MINISTERIO PARA LA TRANSICIÓN ECOLÓGICA Y EL RETO DEMOGRÁFICO

27000 *Resolución de 13 de diciembre de 2024, de la Dirección General de Calidad y Evaluación Ambiental, por la que se formula declaración de impacto ambiental del proyecto «Parques fotovoltaicos Tania de 49,52 MWp/41,25 MWn; Ursa de 49,52 MWp/41,25 MWn; Tarpeya de 20,87 MWp/17,37 MWn; Tarquecio de 38,52 MWp/32,08 MWn, y Yukiko de 49,52 MWp/41,25 MWn, y sus infraestructuras de evacuación, en las provincias de Zaragoza, Teruel, Castellón y Valencia».*

PARQUES FOTOVOLTAICOS TANIA DE 49,52 MWP / 41,25 MWN, URSA DE 49,52 MWP / 41,25 MWN, TARPEYA DE 20,87 MWP / 17,37 MWN, TARQUECIO DE 38,52 MWP / 32,08 MWN Y YUKIKO DE 49,52 MWP / 41,25 MWN, Y SUS INFRAESTRUCTURAS DE EVACUACIÓN, EN LAS PROVINCIAS DE ZARAGOZA, TERUEL, CASTELLÓN Y VALENCIA

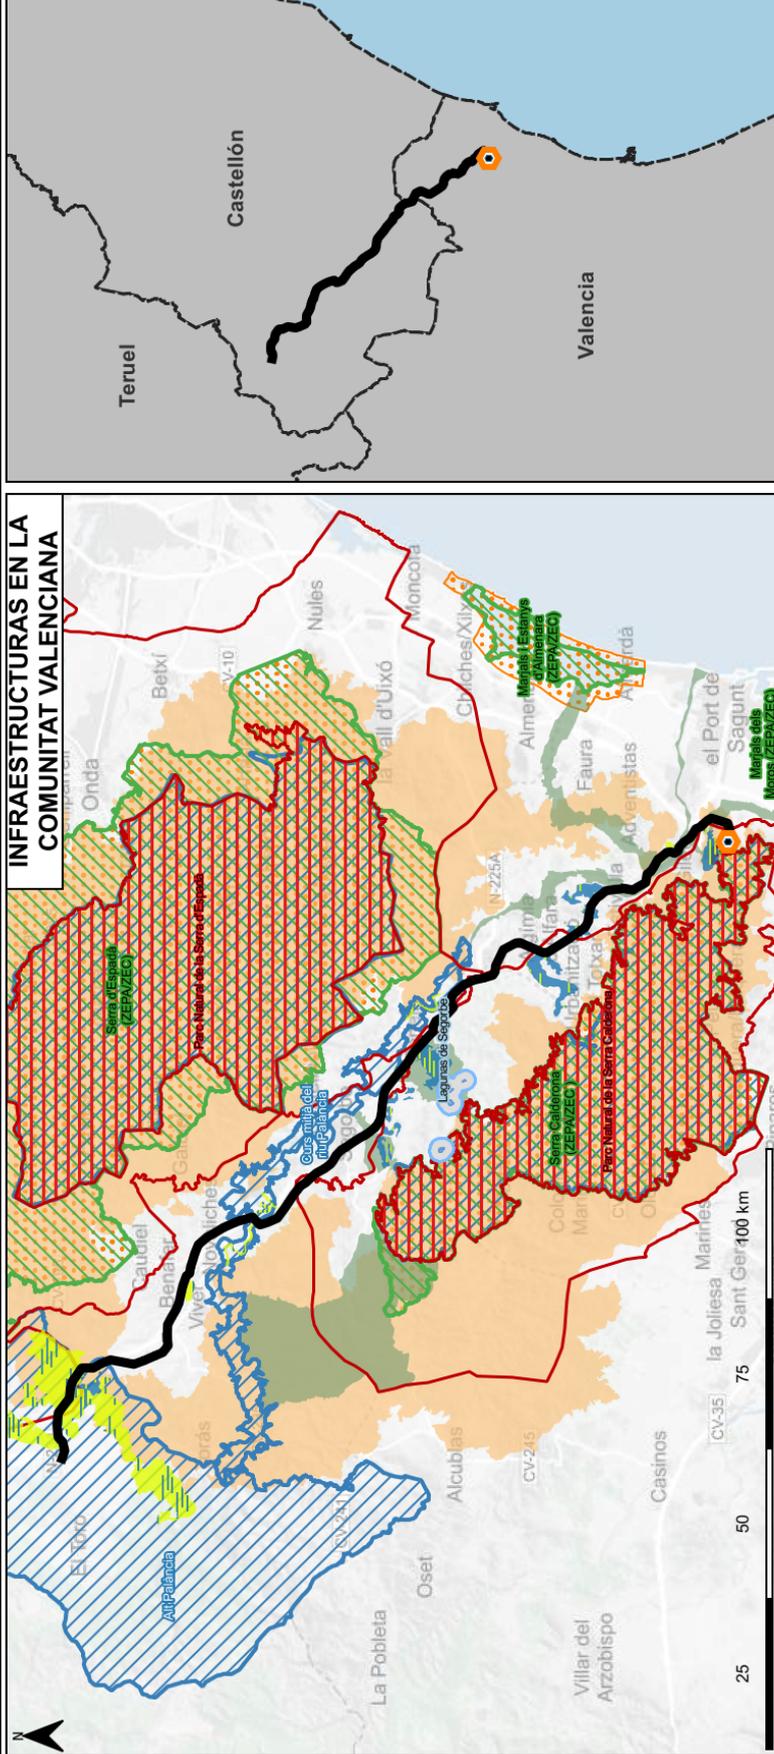
Tras el análisis técnico del expediente, este órgano ambiental considera que las respuestas y modificaciones planteadas por el promotor a lo largo de la tramitación no permiten compatibilizar el proyecto con los valores ambientales existentes a lo largo del trazado de la línea eléctrica.

En vista de lo expuesto, esta Dirección General concluye que el proyecto en su configuración actual no resulta ambientalmente viable, debido a que los impactos ambientales severos que provocarían las infraestructuras de evacuación en el trazado propuesto, así como plantas solares Tania y Yukiko, que no quedarían suficientemente mitigados con las medidas y modificaciones planteadas por el promotor. No obstante, las plantas solares Ursa y Tarquecio y Tarpeya, con modificaciones, podrían resultar ambientalmente viables si en un futuro se encuentra una solución adecuada a la evacuación de su energía.
